Affidamento a Contraente Generale dei "Lavori di ammodernamento del tratto Palermo - Lercara Friddi, lotto funzionale dal km 14,4 (km. 0,0 del Lotto 2) compreso il tratto di raccordo della rotatoria Bolognetta, al km 48,0 (km. 33,6 del Lotto 2 - Svincolo Manganaro incluso) compresi raccordi con le attuali SS n.189 e SS n.121

- PERIZIA DI VARIANTE N.1 -

MODIFICA TECNICA N. 47 OPERE DI SOSTEGNO - ASSE SECONDARIO - Ramo 46 - Lotto 2b OS68 - Paratie di micropali dx dal km 0+558.96 al km 0+636.37 Relazione tecnica descrittiva

Codice elaborato:	OPERA	ARGOMENTO	DOC. E PROG.	FASE	REVISIONE
PA17/08	PE	OS68	RT01	5	0

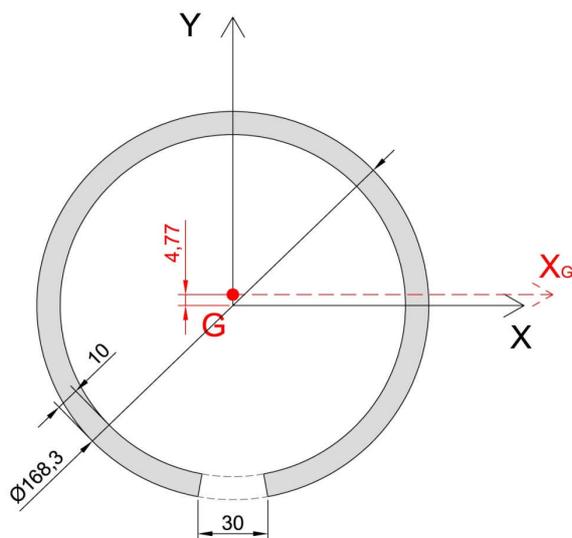
- E' stata aggiunta una sezione di calcolo integrativa, necessaria per definire in maniera compiuta l'aggiornamento dell'opera. Sulla base della sezione di calcolo integrativa è stato inoltre possibile eliminare nel tratto centrale dell'opera, sul quale si è riscontrato il massimo abbassamento del terreno rispetto al celeri metrico di PEA:

- o n.°4 tiranti del secondo ordine tipo A2

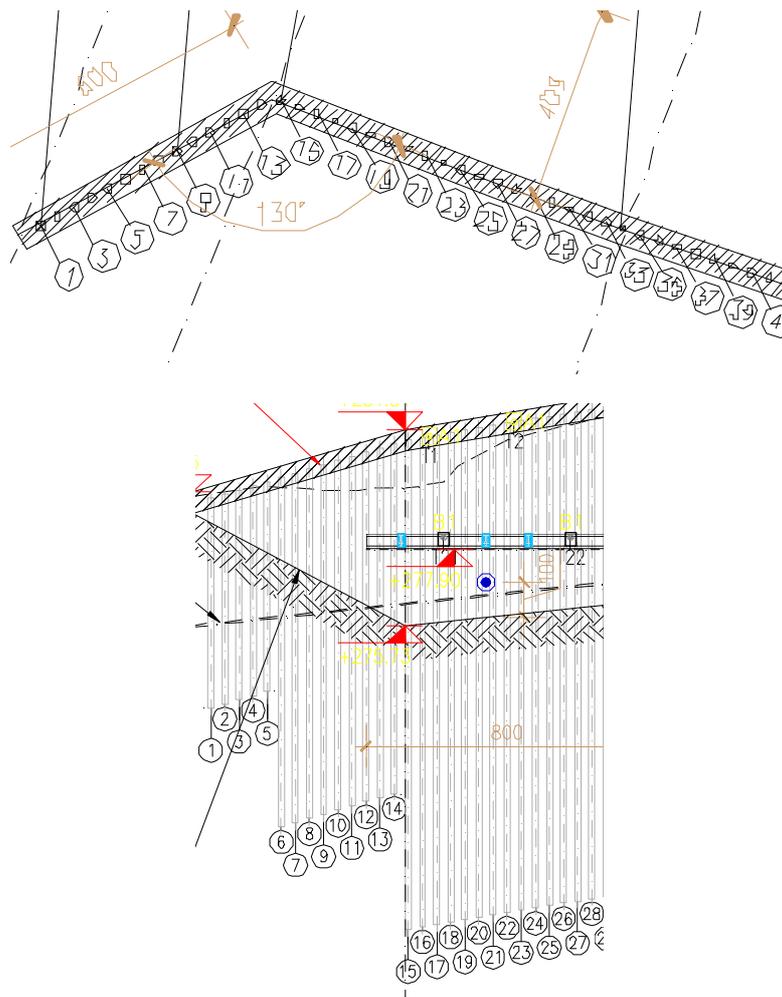
La presente nota tecnica è stata emessa per rendere conto di una modifica puntuale avvenuta in corso d'opera; in particolare, per esigenze di cantiere, il micropalo n°15 è stato realizzato di lunghezza 12.90 m anziché 14 m come previsto in PED.

Essendo il micropalo n°15 un palo d'angolo (come rappresentato nelle figure di seguito), la riduzione a circa 1.10 m sulla lunghezza complessiva non comporta a verifiche di tipo strutturale in quanto i modelli di calcolo sono stati eseguiti in condizioni di tipo piane senza considerare l'effetto 3D che in realtà è presente nelle zone di spigolo.

Nella zona d'angolo invece l'altezza massima di scavo è pari a 5.50 m. Questo porta a concludere che la riduzione di lunghezza del micropalo non inficia sulla stabilità e staticità della paratia nel suo complesso.

ARMATURA (PEA)

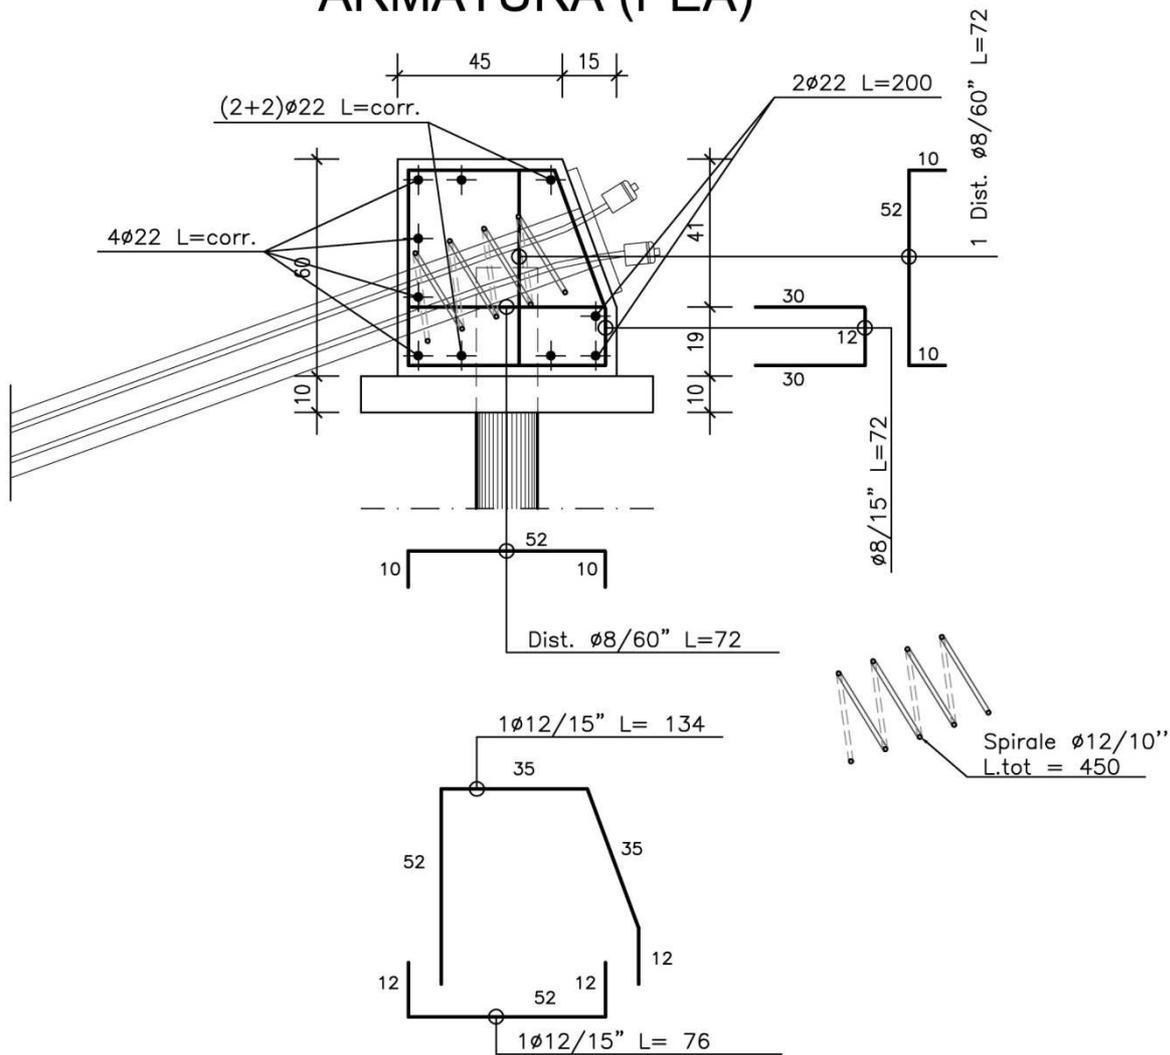
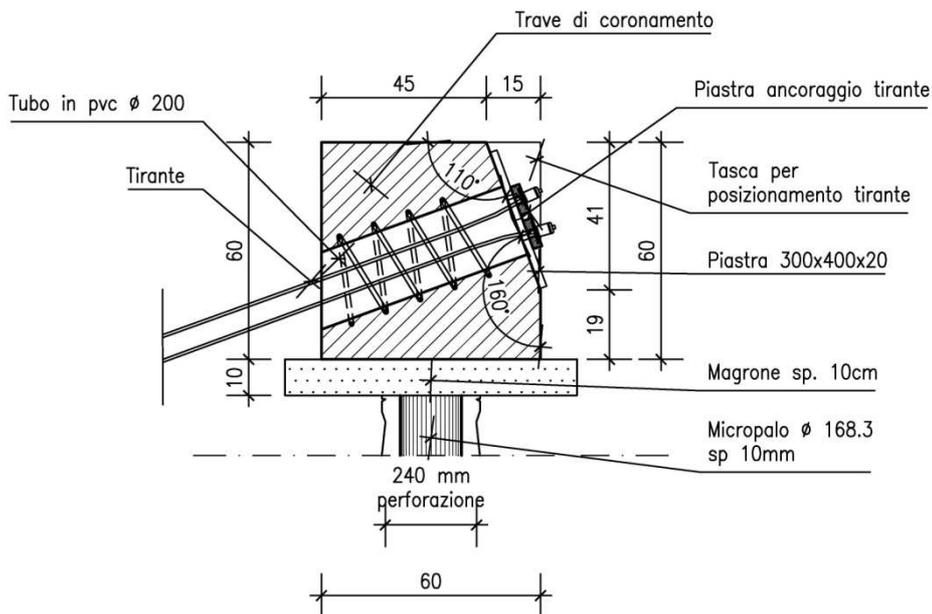
Nell'ambito del Progetto Esecutivo Approvato (PEA) è stata prevista, in via cautelativa, in corrispondenza delle teste dei tiranti ancorati alla trave di coronamento, una barra a forma di spirale $\Phi 12$, passo 10cm, L=450mm, con la funzione di armatura integrativa di confinamento, per contrastare l'eventuale insorgere nel calcestruzzo sottoposto a carichi concentrati elevati, di tensioni di trazione trasversali alla direzione dello sforzo di compressione (forza di fenditura -splitting force), in questo caso prodotto dal tirante.

La spirale di progetto si sviluppa su un diametro esterno pari a circa 25cm, tale da poter essere inserita all'esterno del tubo in pvc $\Phi 200$ annegato nel getto per il futuro passaggio dei tiranti.

Premesso ciò e posto che l'interasse di progetto tra i micropali è di 40cm e che la perforazione è di $\Phi 24$ cm, ne discende un interspazio netto a seguito dell'iniezione della malta cementizia, pari a circa 15/16cm, troppo ridotto per consentire la predisposizione della spirale, a meno di scassi puntuali della corona cementizia.

Vista la difficoltà oggettiva nella posa in opera delle barre a spirale e considerato che è stata prevista in fase di PEA una trave di coronamento di dimensioni piuttosto contenute (60x60cm), ma al contempo con elevate incidenze di armatura longitudinale e trasversale, si ritiene che la stessa armatura lenta possa assolvere pienamente a quella funzione di confinamento affidata alla spirale nel progetto di PEA, e che pertanto le barre di frettaggio a spirale possano essere eliminate per la paratia in esame.

CARPENTERIA E ARMATURA TRAVE DI CORONAMENTO (PED)

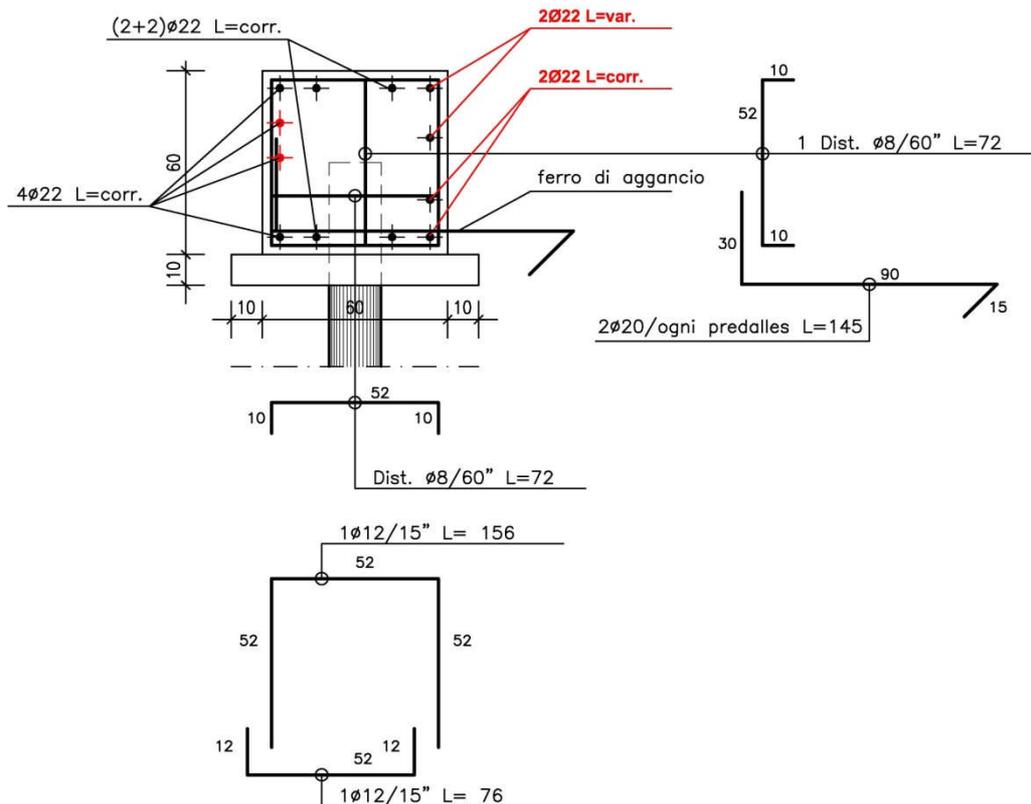
Al fine di velocizzare le operazioni di predisposizione dei ferri di armatura della trave di coronamento e nell'ottica di ottimizzare l'impiego dei materiali, sono state apportate modifiche non sostanziali alla spaziatura di alcune barre longitudinali, rispetto a quanto previsto da PEA (vedi particolari pag. precedente).

Le variazioni rispetto agli elaborati grafici di PEA, sono state evidenziate in rosso nei particolari costruttivi sotto riportati, che tengono anche conto della proposta di modifica di eliminazione delle barre a spirale, illustrata al paragrafo precedente.

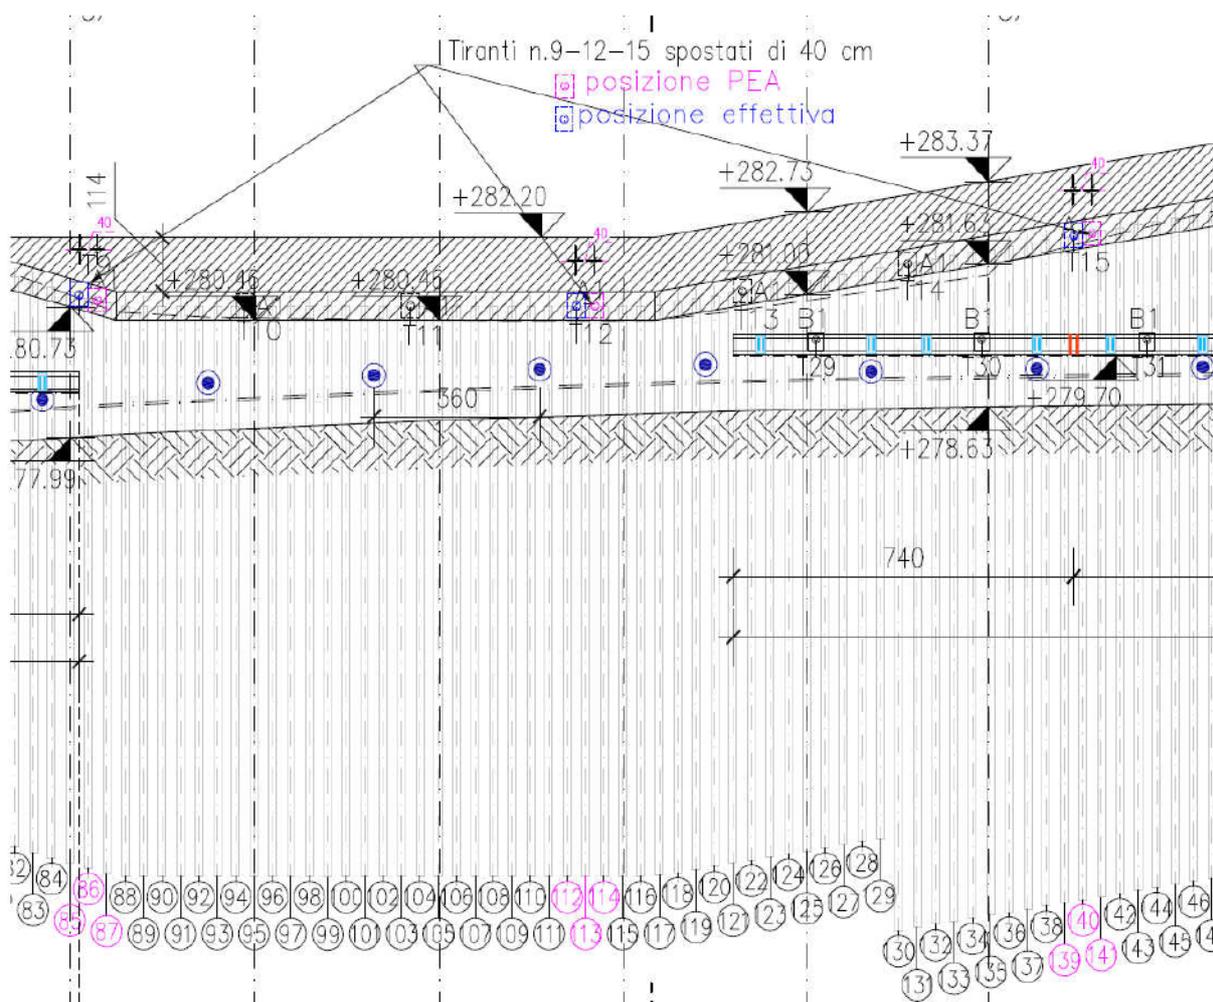
Nel corso dei lavori sono stati riscontrati, sulla paratia di micropali in esame, i seguenti scostamenti nell'ammorsamento di alcuni tubolari alla trave di coronamento, rispetto ai 30 cm previsti negli elaborati progettuali approvati (PEA).

CASO 2 Ammorsamento inferiore rispetto a quello di progetto

Per quanto riguarda il solo palo n.°12 si riscontra un ammorsamento inferiore rispetto a quanto indicato in progetto, sarebbe pertanto opportuno, sebbene si tratti di una difformità isolata, prevedere dei ferri integrativi sagomati ad omega da saldare radialmente alla testa del tubolare per migliorare l'ingranamento del micropalo con la trave di coronamento, come rappresentato nei particolari costruttivi riportati a seguire.

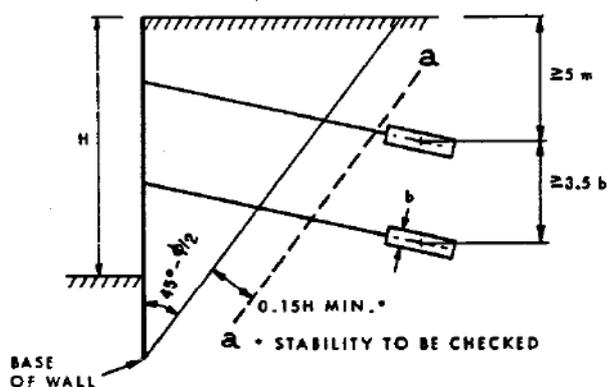
Nella fase esecutiva in conseguenza di un anon corretta lunghezza di perforazione, il tirante n. 15 è risultato essere stato realizzato di lunghezza inferiore rispetto a quella di PEA . In particolare dai 25.0 m previsti, risulta una lunghezza effettiva di 24.60 m, con una riduzione di circa 40 cm.

La lunghezza passiva, del tratto libero è passata invece dai 12.0 m di pEA a 11.60 m effettivi .

Pertanto sulla base delle considerazioni sopra riportate si può concludere che la lunghezza del tratto passivo pari a 11.60 m (accorciamento di 40 cm) rispetto ai 12.0 m di PEA, non comporta alcuna problematica sia nel breve che nel lungo periodo essendo sempre al di fuori del cuneo di spinta attivo di circa 1.0 m.

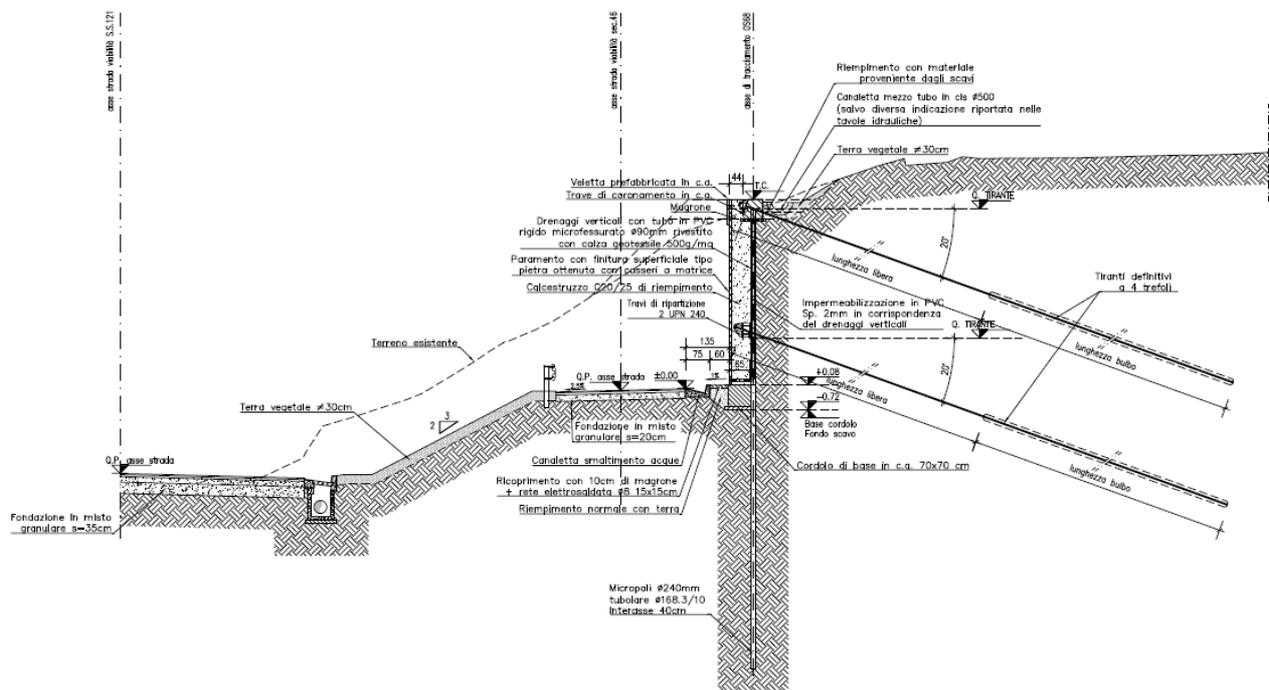
In sede di scavo di sbancamento, come si vede dalla foto seguente, molti micropali presentano l'armatura tubolare a vista, pertanto risultano privi della malta necessaria a formare il così detto copriferro.

La sezione tipologica dell'opera di sostegno prevede, come rappresentata nella figura seguente, un rivestimento dei micropali mediante un muro in c.a. dello spessore di 65 cm.

Pertanto per consentire un adeguato intasamento tra terreno e armatura tubolare, evitando il permanere di cavità, si prevede di realizzare il getto di riempimento con calcestruzzo Rck 30/37 classe di esposizione XA1 S4 tale da garantire la massima aderenza e intasamento essendo molto fluido.

Figura 1-Particolare sistema di contrasto tiranti 2° e 3° ordine

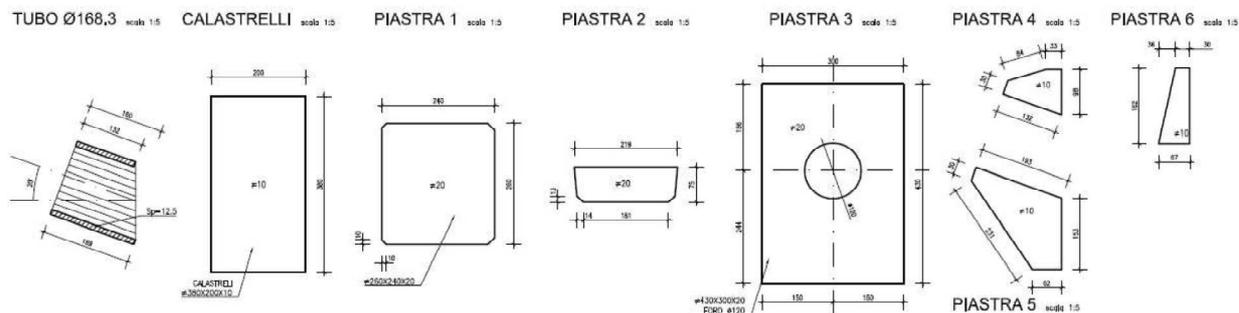
La nota tecnica in esame è stata emessa per fornire al cantiere le misure correttive da adottare in riferimento al rapporto di NC 135 rilevato da A.S. Anas sulla'opera OS68, che ha evidenziato la non perfetta coincidenza fra alcuni irrigidimenti delle travi di contrasto ed i relativi tiranti.

Riferendoci al caso specifico riscontrato sulla paratia di micropali OS68, ma estendendo i medesimi ragionamenti ad eventuali casi analoghi che si potranno presentare sulle altre paratie di pali e micropali previste nell'ambito dei lavori in oggetto, a causa della non perfetta verticalità dei micropali e per esigenze di cantiere di rivedere puntualmente la posizione di alcuni tiranti, si è determinata la non completa corrispondenza tra la posizione dei tiranti "as built" e le nicchie di irrigidimento (Piastr 1 e 2), della trave di ripartizione preassemblata in stabilimento. Per immediata evidenza, si riporta una vista fotografica del difetto riscontrato:

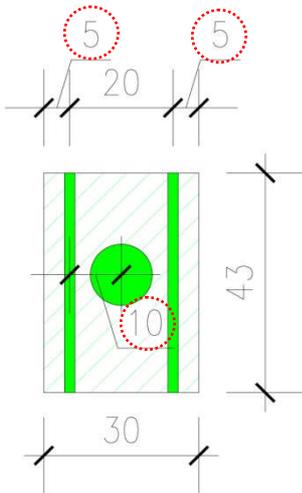
In riferimento alla figura sotto riportata, nella quale viene mostrato lo schema di progetto degli irrigidimenti rispetto a tirante e piastra 3 di contrasto, ove gli irrigidimenti sono posti a 10cm dall'asse tirante ed a 5cm rispetto ai bordi della piastra, dovrà essere seguito il seguente criterio generale:

- laddove lo scostamento orizzontale tra irrigidimento "as built" e centro del tirante sia inferiore a 15cm, l'irrigidimento, pur discostandosi leggermente dalla posizione di progetto, potrà essere mantenuto nella propria posizione (vedi caso esemplificativo tirante T31);

- laddove invece lo scostamento orizzontale tra irrigidimento "as built" e centro del tirante sia superiore a 15cm, dovranno essere ripristinati entrambi gli irrigidimenti attorno al tirante come da particolari costruttivi di PED (vedi caso esemplificativo tirante T27);

Quanto sopra detto non vale, evidentemente, per gli irrigidimenti "as built" che si vengano a trovare in posizione interferente con i tiranti di progetto; in tal caso gli irrigidimenti in questione dovranno essere eliminati e sostituiti da nuove piastre di irrigidimento da saldare nella corretta posizione di progetto.

Tabella 1- Dettaglio degli interventi correttivi previsti

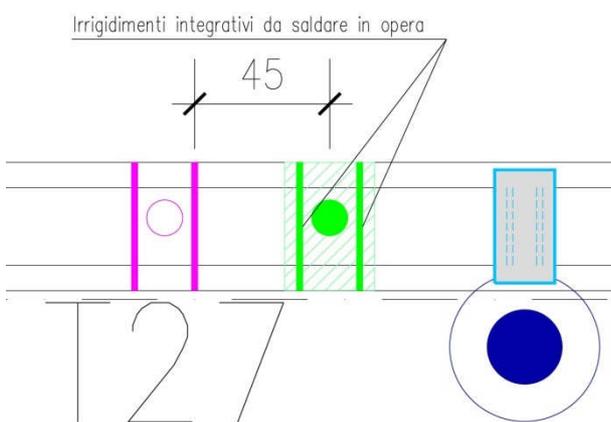
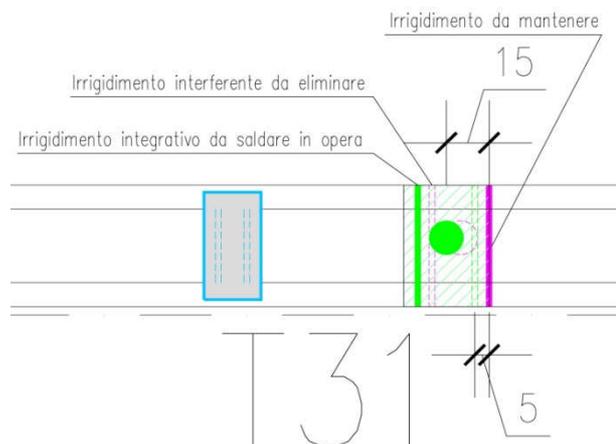
A seguire si riportano a pagina successiva due schemi grafici relativi agli interventi sul T27 e sul T31, rappresentativi della casistica degli interventi correttivi previsti.

Ripristino di entrambi gli irrigidimenti

Ripristino di un solo irrigidimento
